গণপ্রজাতন্ত্রী বাংলাদেশ সরকার
শ্রম ও কর্মসংস্থান মন্ত্রণালয়
কলকারখানা ও প্রতিষ্ঠান পরিদর্শন অধিদপ্তর

ক্যাপ পর্যবেক্ষণের তথ্য

| কারখানার নাম | লাকী স্টার এম্পায়েলমেন্ট লিঃ | | |
| মূল্যায়নের ধরণ: বৈদ্যুতিক মূল্যায়ন | | পর্যবেক্ষণের তারিখ: ২৬-০১-২০২৩ | |

সংযুক্তিসমূহ (৪)

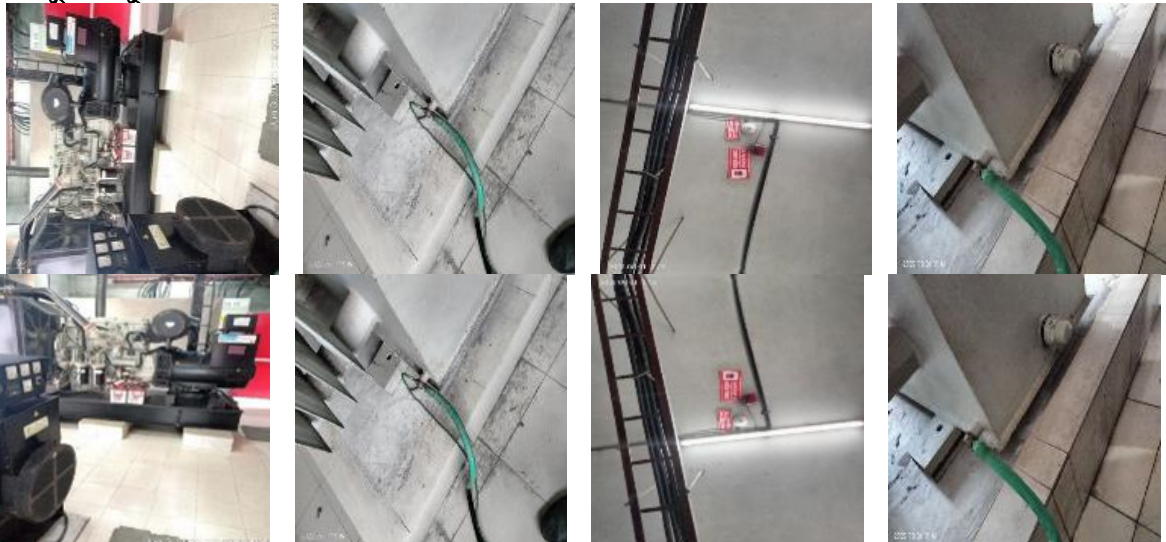
| পরিদর্শন পর্যবেক্ষণ | Ensure accessibility, illumination and cross ventilation to Transformer |

| মন্তব্য | 05.10.2020: Accessibility is made sure by fire door, illumination is fine , ventilation is made by windows instead of exhaust and the room size is smaller than required as per NTPA. 25.01.2021 (CVV 2): Accessibility, illumination and ventilation are all good but room size is smaller than the required. 03.06.2021: Accessibility, illumination and ventilation are all good but room size is smaller than the required. 01-08-2022 : Accessibility , illumination and ventilation are all good. 26-01-2023: Completed. |

| কার্যক্রম | We have implemented the issue |

সংযুক্তিসমূহ (৪)

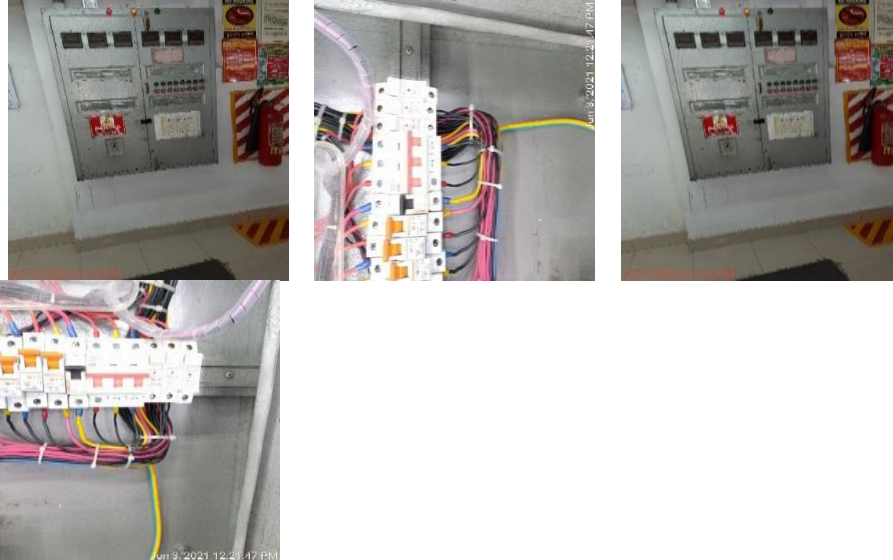
| পরিদর্শন পর্যবেক্ষণ | Access obstructed/barred to MDB No clear identification mark on distribution board Combustible materials near DB |

| মন্তব্য | 05.10.2020: No access obstruction found to MDB, Distribution boards do not have clear and permanent identification marking and no Combustible materials near DB were found. 25.01.2021 (CVV2): No access obstruction found to MDB, Distribution boards do not have clear and permanent identification marking and no Combustible materials near DB were found. 03.06.2021: No access obstruction found to MDB, Distribution boards do not have clear and permanent identification marking and no Combustible materials near DB were found. 01-08-2022 :No access obstruction found to MDB, Distribution boards do not have clear and permanent identification marking and no Combustible materials near DB were found. 26-01-2023: Completed. |

| কার্যক্রম | Provide clear identification mark on distribution board. |
